Van: 5.1.2e
Verzonden: vrijdag 10 oktober 2025 09:12
Aan: 5.1.2e
CC: 5.1.2e; 5.1.2e; 5.1.2e; 5.1.2e@siersgroep.nl; 5.1.2e;
5.1.2e; 5.1.2e
Onderwerp: DO tekeningen Boshoven
Bijlagen: P04492-DG3-BRM-KL-01-DD.pdf; P04492-DG3-BRM-KL-02-DD.pdf; P04492-DG3-BRM-KL-03-DD.pdf; P04492-DG3-BRM-KL-05-D.pdf; P04492-DG3-BRM-KL-04-DD.pdf; P04492-DG3-BRM-KL - 251009.zip

Hierbij het definitieve DO voor Boshoven. Graag per omgaande je reactie, zodat we zo spoedig mogelijk goedkeuring hebben op het DO en de voorbereiding van de uitvoering. Ook graag de planning van de uitvoering vast leggen. De punten van de nutsbedrijven t.a.v. tracé, dwarsprofielen, verlichtingsplan en locatie laadpalen zijn opgepakt en voor zover mogelijk verwerkt in deze tekeningen.

Van: 5.1.2e <5.1.2e@buronoord.nl>
Verzonden: donderdag 9 oktober 2025 15:24
Aan: 5.1.2e <5.1.2e@meppel.nl>
CC: 5.1.2e <5.1.2e@meppel.nl>; 5.1.2e <5.1.2e@meppel.nl>
Onderwerp: RE: dwarsprofielen Boshoven

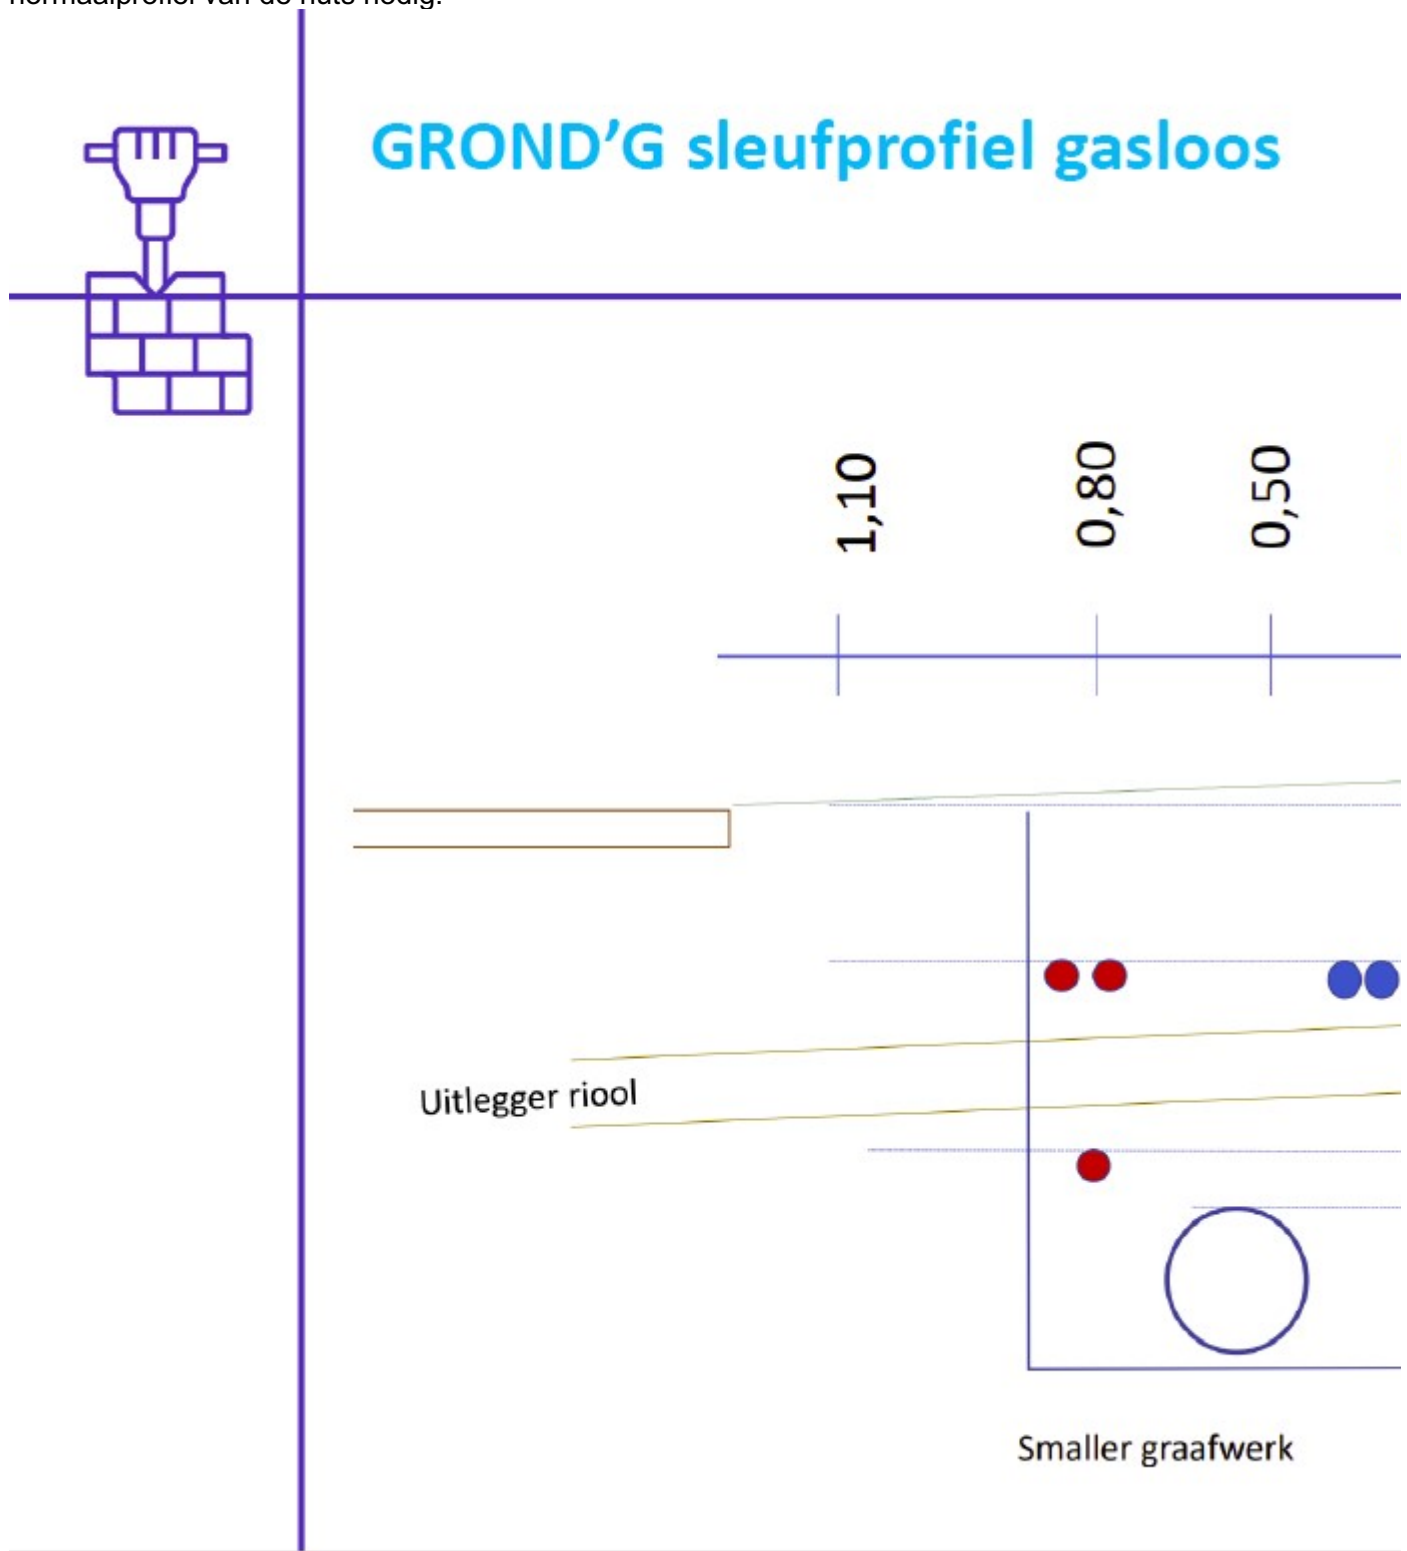
Dat ziet er goed uit, kun je op de tekeningen ook aangeven, waar de dwarsdoorsneden zijn gemaakt?

Waarschijnlijk vallen ze nog over de maatvoering. Wat mij betreft en voor alle duidelijkheid graag toevoegen aan de profielen. De nuts wil weten hoeveel ruimte er is voor kabels en leidingen. We kijken ze maandag nog even na en dan gaat het DO opnieuw naar de nuts. Voor het hele smalle profiel ook de afstand van riool tot waterleiding weergeven. Hiervoor is het normaalprofiel van de nuts nodig.

De uitlegger van het riool, huisaansluiting of kolkaansluiting gaat meestal over de waterleiding heen. In het geval van Boshoven, woningen woonconcept kiezen we ervoor, dat de uitleggers onder de waterleiding door gaan. Hierop kom ik maandag terug.
